# 「北海道本州間連系設備に係る広域系統整備計画」 変換所の工事計画の軽微な変更について (ご報告)

2022年11月9日  
北海道電力ネットワーク株式会社

# 2.設備構成の変更（工事概要）

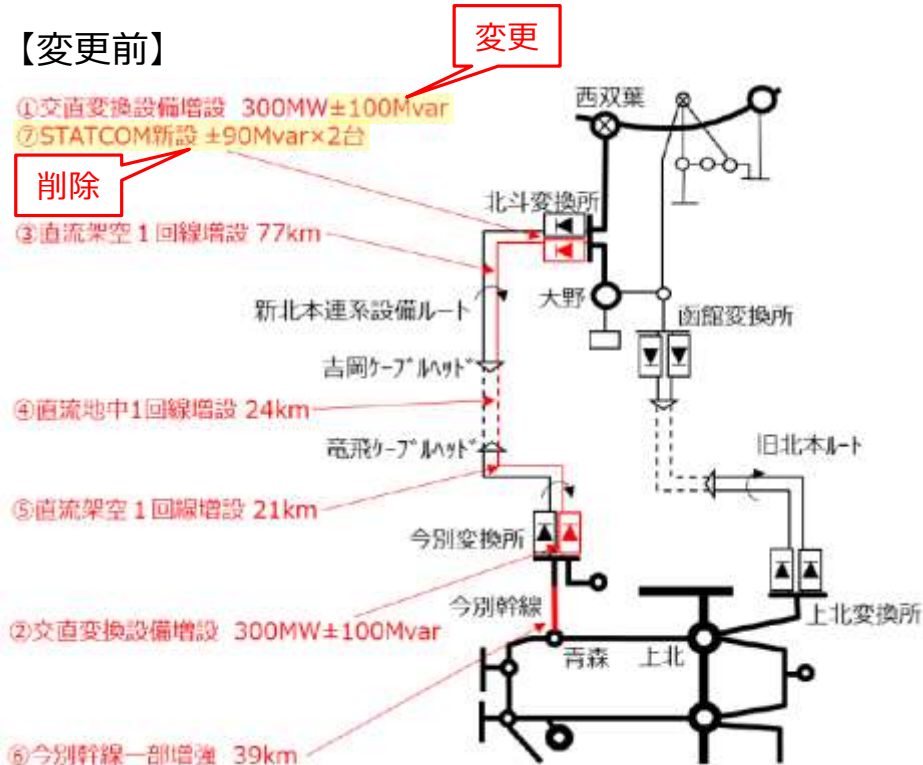
➤ 交直変換設備メーカー決定に伴う「北海道本州間連系設備に係る広域系統整備計画」における工事概要の変更内容は以下のとおり。

区分	No	工事概要	主な仕様	事業実施主体	区分	No	工事概要	主な仕様	事業実施主体
交直変換所	①	▶ 北斗変換所 交直変換設備 30万kW増設	• 交直変換設備（自励式） 300MW±100Mvar	北海道電力NW	交直変換所	①	▶ 北斗変換所 交直変換設備 30万kW増設	• 交直変換設備（自励式） 300MW±220Mvar	北海道電力NW
	②	▶ 今別変換所 交直変換設備 30万kW増設	• 交直変換設備（自励式） 300MW±100Mvar	北海道電力NW		②	▶ 今別変換所 交直変換設備 30万kW増設	• 交直変換設備（自励式） 300MW±100Mvar	北海道電力NW
直流送電線	③	▶ 250kV直流架空送電線増設 (北斗変換所～吉岡ケーブルヘッド)	• 架空1回線 77km ACSR/AC 810mm <sup>2</sup>	北海道電力NW	直流送電線	③	▶ 250kV直流架空送電線増設 (北斗変換所～吉岡ケーブルヘッド)	• 架空1回線 77km ACSR/AC 810mm <sup>2</sup>	北海道電力NW
	④	▶ 250kV直流地中送電線増設 (吉岡ケーブルヘッド～竜飛ケーブルヘッド)	• 地中1回線 24km F-CAZV(800mm <sup>2</sup> ,1000mm <sup>2</sup> ,1500mm <sup>2</sup> )	北海道電力NW		④	▶ 250kV直流地中送電線増設 (吉岡ケーブルヘッド～竜飛ケーブルヘッド)	• 地中1回線 24km F-CAZV(800mm <sup>2</sup> ,1000mm <sup>2</sup> ,1500mm <sup>2</sup> )	北海道電力NW
	⑤	▶ 北斗変換所 交直変換設備 (竜飛ケーブルヘッド～今別変換所)	• 架空1回線 21km ACSR/AC 810mm <sup>2</sup>	北海道電力NW		⑤	▶ 北斗変換所 交直変換設備 (竜飛ケーブルヘッド～今別変換所)	• 架空1回線 21km ACSR/AC 810mm <sup>2</sup>	北海道電力NW

交流送電線	⑥	▶ 275kV今別幹線 一部増強 (青森変電所～今別幹線No.124鉄塔)	• 架空1回線 39km SBACSR/AC 400mm <sup>2</sup> ×2導体	東北電力NW	交流送電線	⑥	▶ 275kV今別幹線 一部増強 (青森変電所～今別幹線No.124鉄塔)	• 架空1回線 39km SBACSR/AC 400mm <sup>2</sup> ×2導体	東北電力NW
その他	⑦	▶ 北斗変換所 STATCOM新設	• STATCOM±90Mvar(自励式)×2台	北海道電力NW	その他	-	▶ システム改修	• 自動給電システム及び系統運用自動化システムの改修	北海道電力NW

変更

削除

### 3.設備構成の変更（概略ルート）

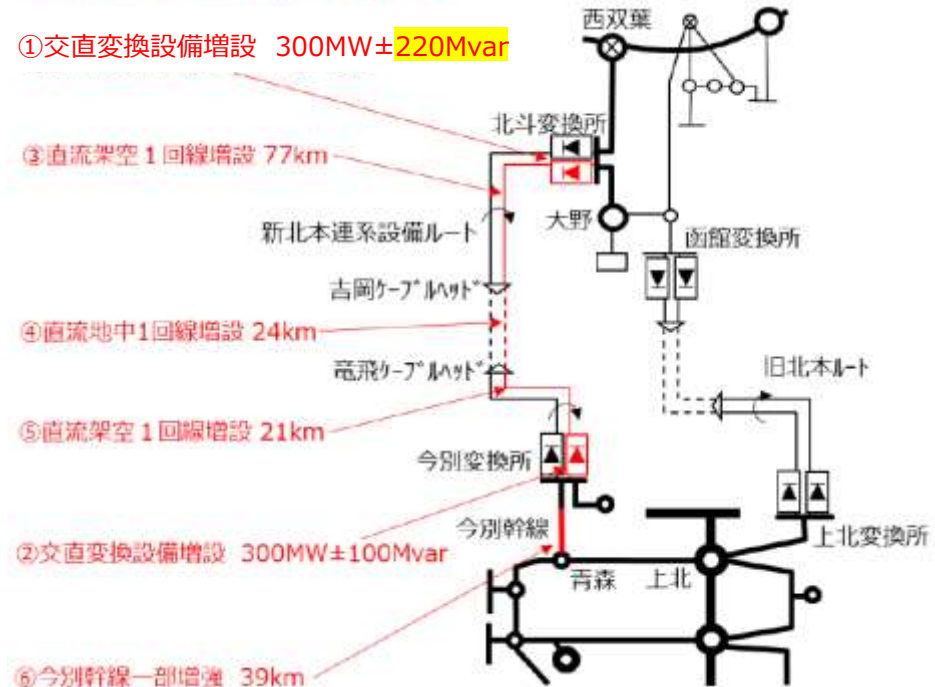
- 交直変換設備メーカー決定に伴う「北海道本州間連系設備に係る広域系統整備計画」における概略ルートの変更内容は以下のとおり。

# 4.設備構成の変更（単線結線図）

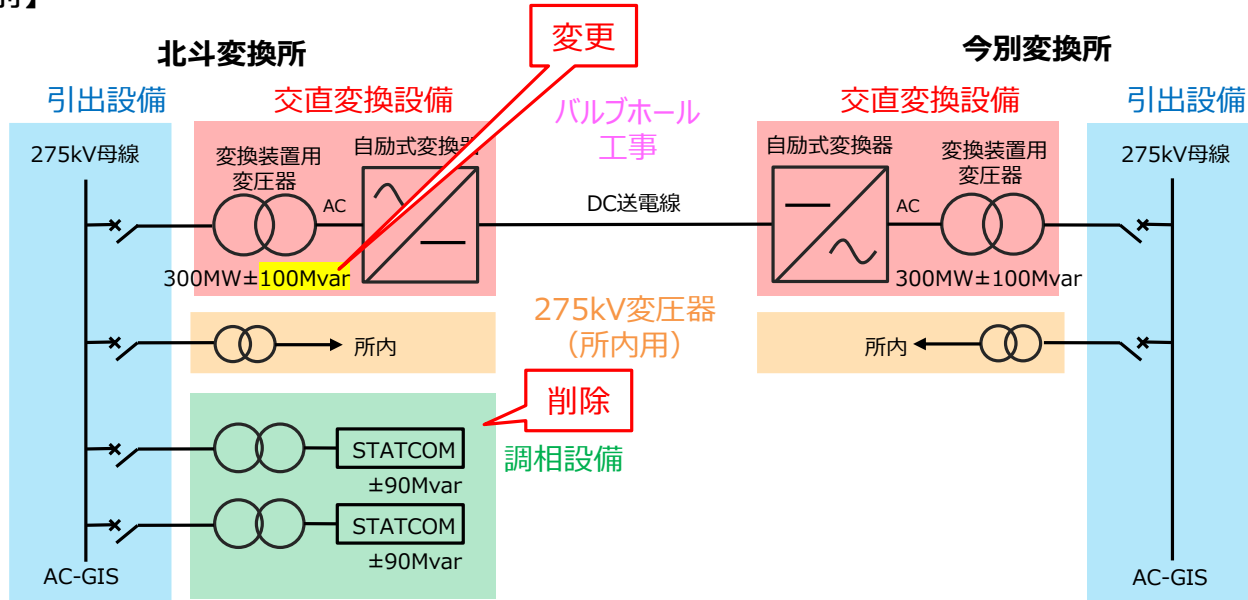
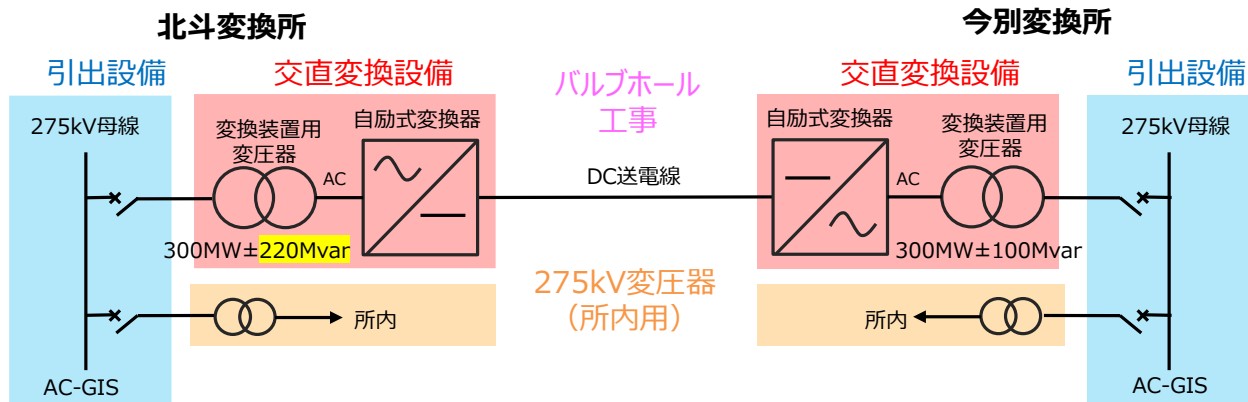
➤ 交直変換設備メーカー決定に伴う設備構成（単線結線図）の変更内容は以下のとおり。

# 5.設備構成の変更（レイアウト）

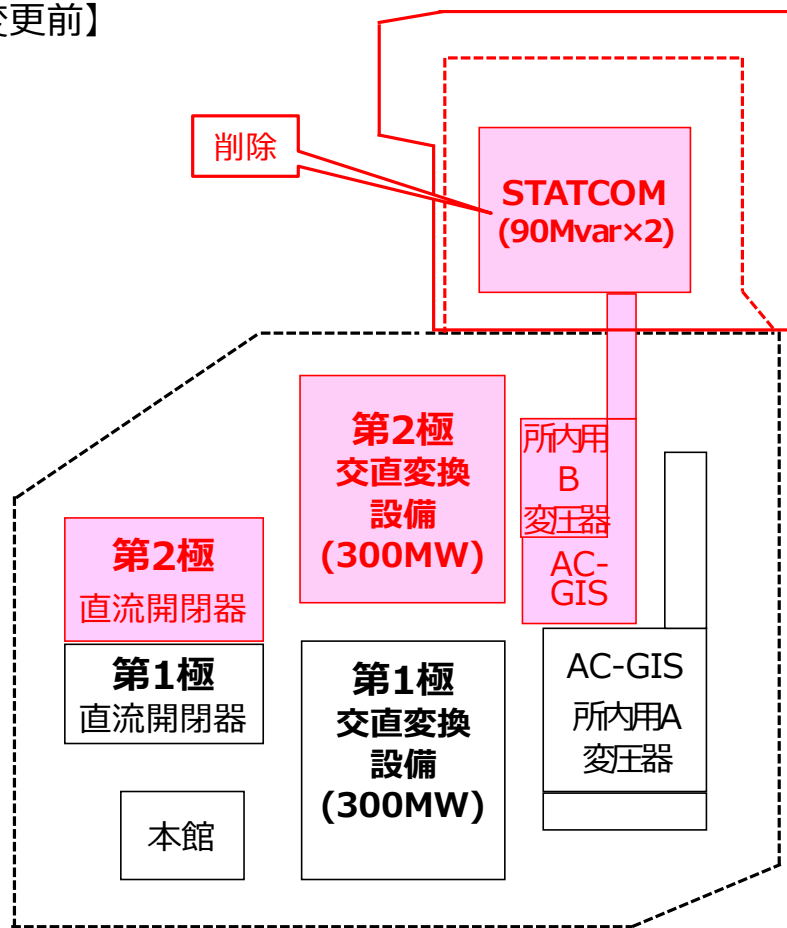
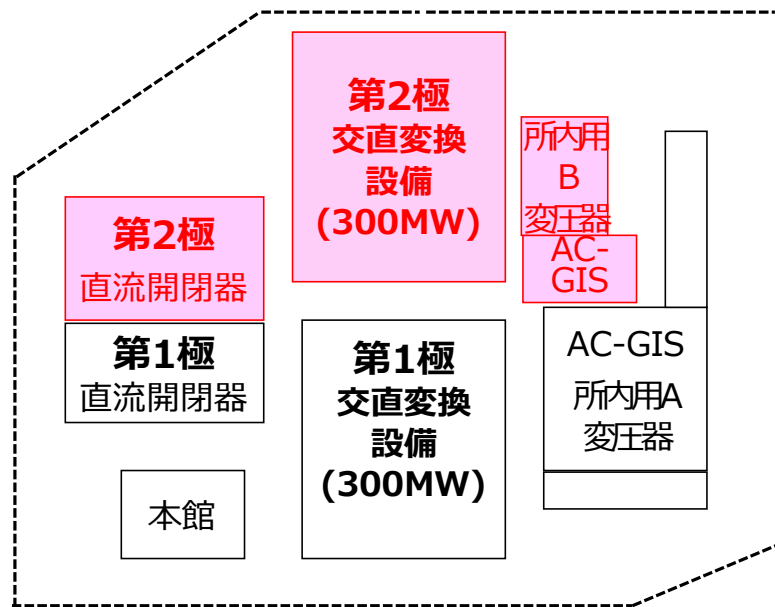
- 交直変換設備メーカー決定に伴う北斗変換所の設備構成（レイアウト）の変更内容は以下のとおり。
